IPP.271.8.2020

Dotyczy: *Postępowania o udzielenia zamówienia publicznego prowadzonego w trybie przetargu nieograniczonego pn. Przebudowa drogi gminnej 106965 L w miejscowości Zemborzyce Wojciechowskie.*

Gmina Konopnica informuje, że na podstawie art. 38 ust. 3 ustawy Prawo zamówień publicznych wpłynęło zapytanie dotyczące zapisów w SIWZ, o niżej podanej treści;

Próg zwalniający - element środkowy

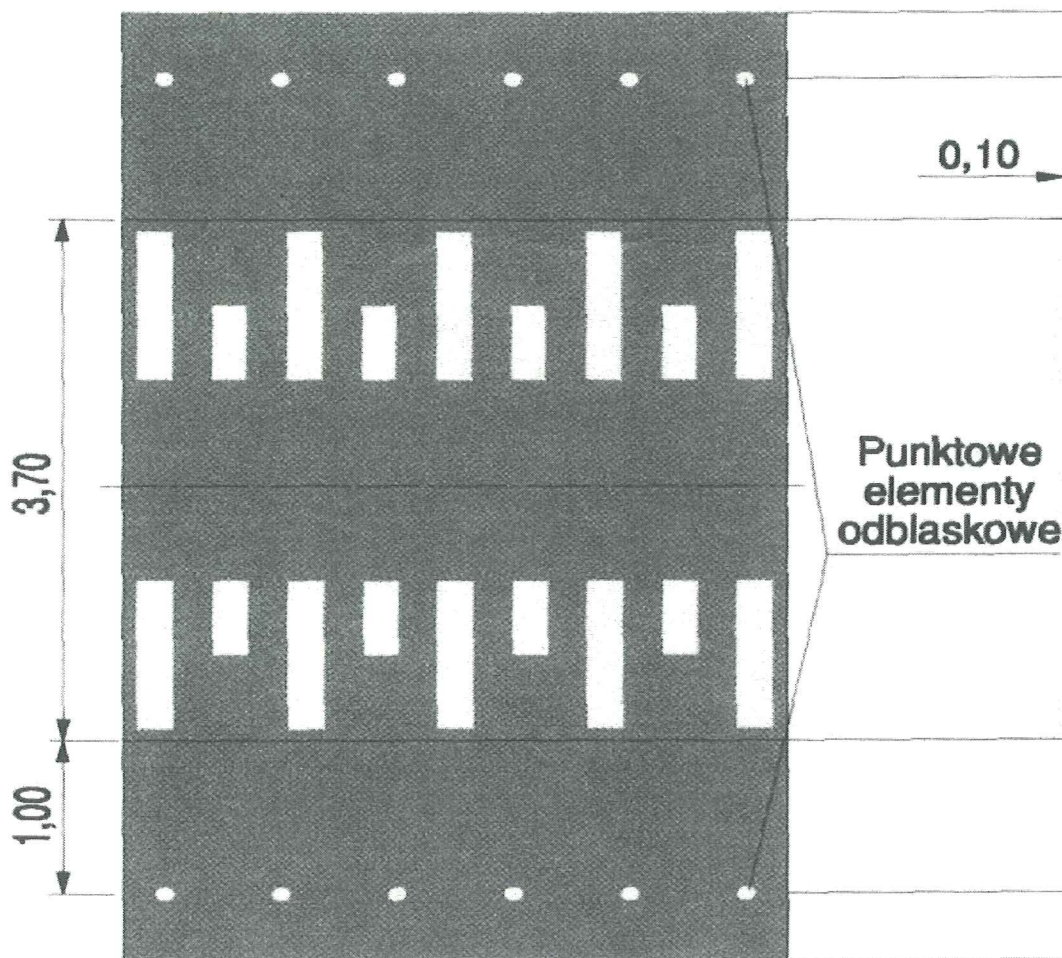
18. Proszę o określenie parametrów progów zwalniających oraz doszczegółowienie jak ma wyglądać oznakowanie poziome takiego progu?

ODPOWIEDŹ: Progi zwalniające gotowe do wbudowania na miejscu – wg. poniższego przykładu:

Próg zwalniający - D5 element skrajny (90x45x5)

Elementy progu zwalniającego wykonane są z mieszanki gumy recyklingowej, wyklejone są odblaskową taśmą która zapewnia dobrą widoczność w dzień i w nocy.

- SZEROKOŚĆ: 500 mm
- WYSOKOŚĆ: 50 mm
- KOLOR: czarny

Elementy progu zwalniającego wykonane są z mieszanki gumy recyklingowej, wyklejone są odblaskową taśmą która zapewnia dobrą widoczność w dzień i w nocy.

- SZEROKOŚĆ: 500 mm
- WYSOKOŚĆ: 50 mm
- ELEMENTY ODBLASKOWE: taśma żółta
- KOLOR: czarny
